# **Stadt Mirow**

**Begründung**

**3. Änderung des Bebauungsplanes  
Nr. 10/92 „Retzower Straße“**

Auszug aus der Bebauungsplanänderung mit Darstellung des neu festgesetzten Hafens (rot)

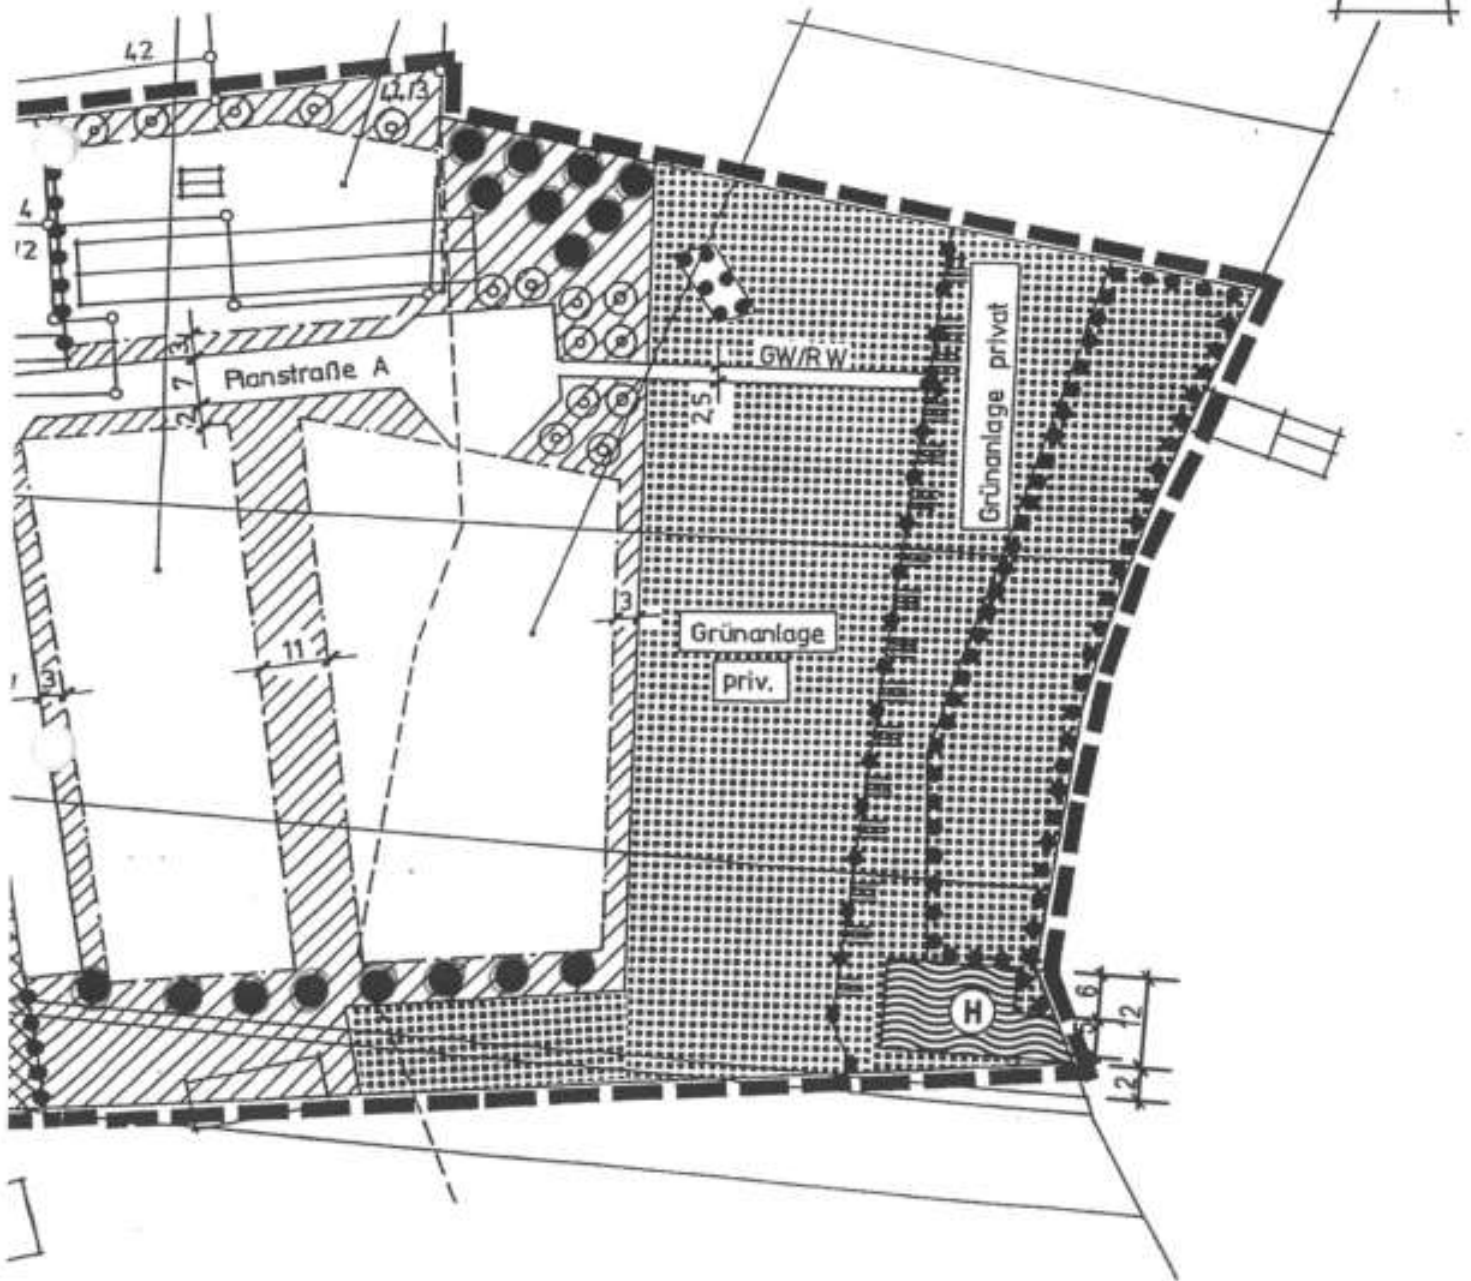
Im Südosten des räumlich begrenzten Änderungsbereiches des Bebauungsplanes Nr. 10/92 "Retzower Straße" wird ein Hafen mit den Innenmaßen 20,00/22,00 m x 10,00 m angeordnet.

Anlage 3: Draufsicht M. 1 : 200

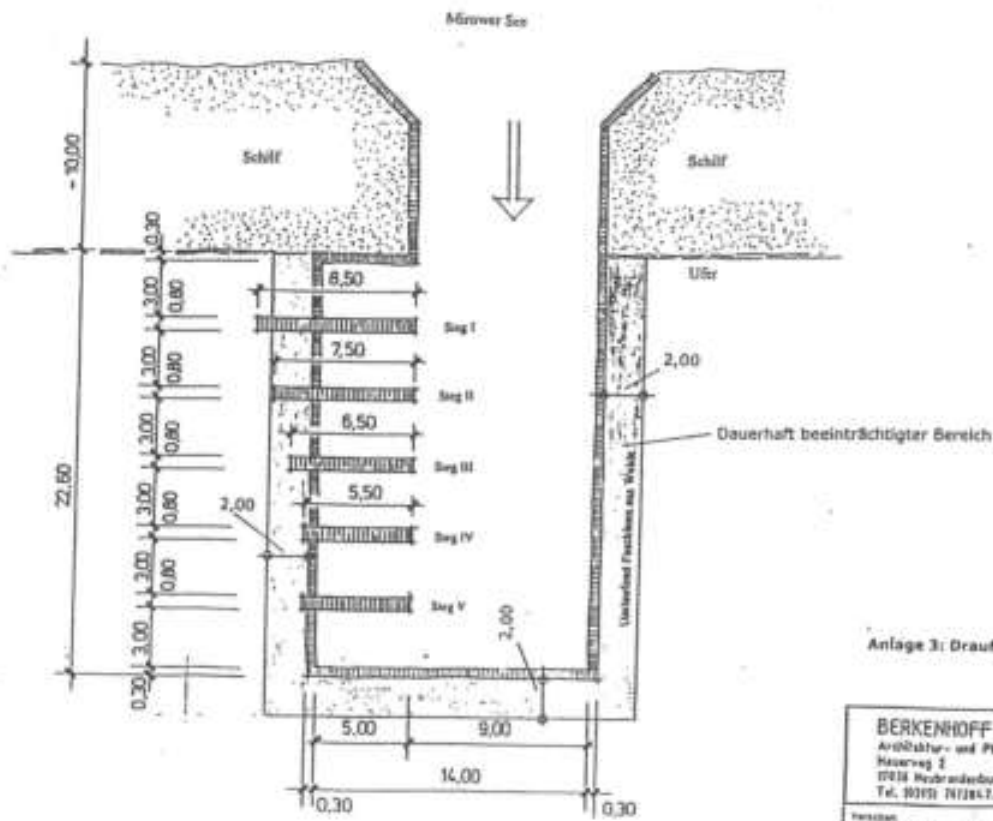
In der Gemeinde Mirow wird im Zusammenhang mit der Planung mehrerer Eigenheimstandorte der Neubau eines Bootshafens mit 4 Liegeplätzen geplant. Der Hafen wird ins Land gebaut und hat eine Innenfläche von 20,00 x 10,00 m. Befestigung: Gabionen

Fläche Hafenbecken:  $12,00 \times 20,00 + 23,00/2 = 258 \text{ m}^2$ , davon  $165 \text{ m}^2$
